监理工程师通知单

工程名称：铜川中广新能源有限公司耀州区二期 50MW 农业光伏发电项目
编号：JQ1-ZHJL-JLTZD-2017-005

事由：关于光伏区大棚 3:7 灰土换填存在的质量问题

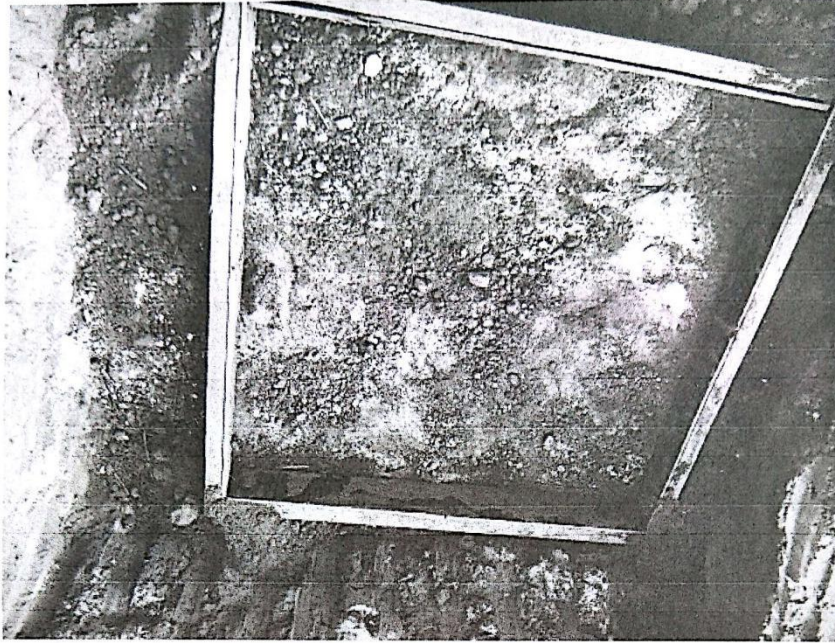
- 1、定位放线、基坑开挖、3:7 灰土换填、垫层支模板等工序未通知监理人员验收，私自施工，性质比较恶劣。
- 2、大棚基坑 3:7 灰土换填长度和宽度不符合施工图纸设计要求，对已经换填完的要求进行返工处理。
- 3、3:7 灰土换填厚度不能满足图纸设计要求的 30cm，灰土普遍换填不均匀，存在较大的质量隐患，要求对已换填好的灰土进行返工处理。
- 4、对现场自拌完的 3:7 灰土双方进行共同见证取样，出具的试验报告合格后，方能进行灰土换填施工。
- 5、3:7 灰土换填未经分层夯实、未经压实度检测直接进行垫层支模板工作。
- 6、总包土建专工未尽到责任，不懂监理报验程序，提出批评，今后再有类似情况发生，申请业主更换土建专工。

未经分层夯实和压实度检测，直接支模板

3:7 灰土未经换填，直接支模板。

针对以上问题，监理部要求总包尽快落实整改，对达不到图纸设计要求的该返工的尽快进行返工，该报验的尽快报监理人员验收，不要影响后续作业面的施工进度。
